Европейская экономическая комиссия

Группа экспертов по дорожным знакам и сигналам

Двенадцатая сессия

**Доклад Группы экспертов по дорожным знакам
и сигналам о работе ее двенадцатой сессии**

В, 5 «ПРИОРИТЕТ ВСТРЕЧНОМУ ТРАНСПОРТУ»

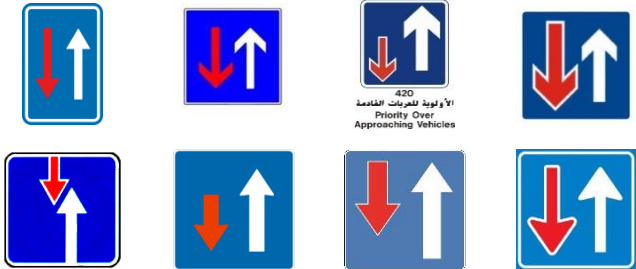
Группа отметила, что некоторые страны не используют стрелки так, как это предусмотрено Конвенцией (т.е. по длине, ширине и расположению). Группа рекомендовала увеличить ширину острия стрелок на обозначении, используемом в приложении 3 к Конвенции, и привести эти знаки в соответствие с предусмотренным обозначением. Группа рекомендовала также включить в начале статьи, касающейся знака В, 5, следующие дополнительные слова: «Знаком, предоставляющим приоритет встречному транспорту, является знак В, 5».

Группа отметила, что некоторые страны не используют стрелки так, как это предусмотрено Конвенцией (т.е. по длине, ширине и расположению). Группа рекомендовала увеличить ширину острия стрелок на обозначении, используемом в приложении 3 к Конвенции, и привести эти знаки в соответствие с предусмотренным обозначением. Группа рекомендовала также включить в начале статьи, касающейся знака В, 6, следующие дополнительные слова: «Знаком, предоставляющим приоритет по отношению к встречному транспорту, является знак В, 6». В целях оказания помощи водителям, страдающим дальтонизмом, Группа рекомендовала включить белую окантовку вокруг красной стрелки.
